工程指示 / 要求簡箋 ENGINEER INSTRUCTIONS (E.I.)

工程指示編號:	EI- 8360	修改版本:	A
	HK- 1787/24		
工程編號:	J 856	工程名稱:	天榮站
收件人:	生統	發件人:	Charmant
工程項目:	單元件 鋁掛碼 (特別款) 生產修改	日期:	02/10/2024

美特鋁質有限公司 MIDI Aluminium Fabricator Ltd.				工程號	J856	類別		物料號	M1		
修改	-			地盘	天榮站	制圖	Charmant	2024-10-2	圖號	X86368-005B	
日期	-			採用工廠		地盤	✓	图纸名称	铝料加工图	復核	
				材料颜色	-	材料	X86368	批准		數量	32
									單件重量	- (KG)

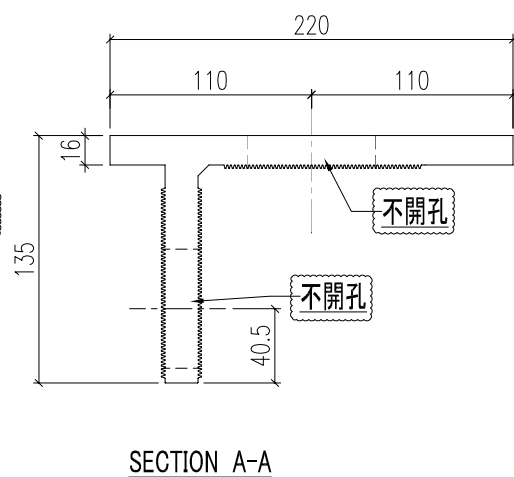
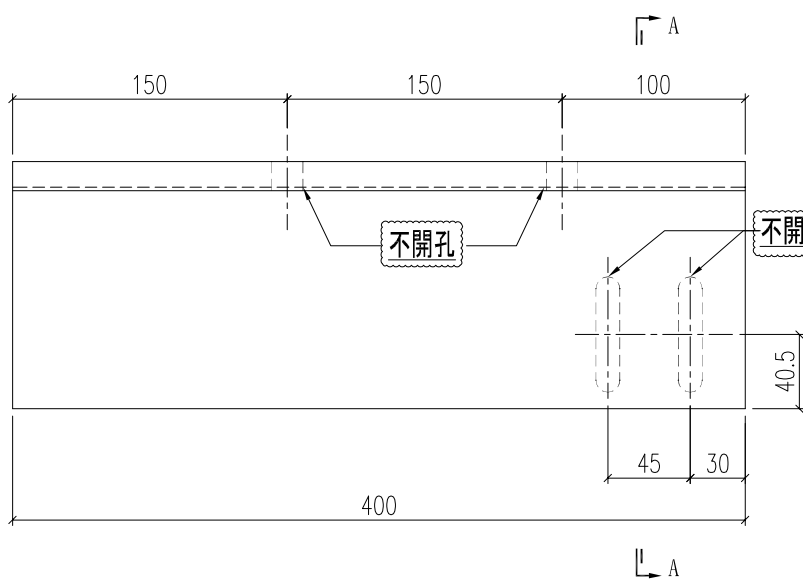
內容: 由於地盤現場石屎偏差, 按地盤要求, 急需沒開孔的鋁掛碼. 急!

註: a) 原EI8360- 數量 16pcs, 現改為 32pcs
b) 全部長孔廠不用開, 地盤按現場石屎情況開圓孔
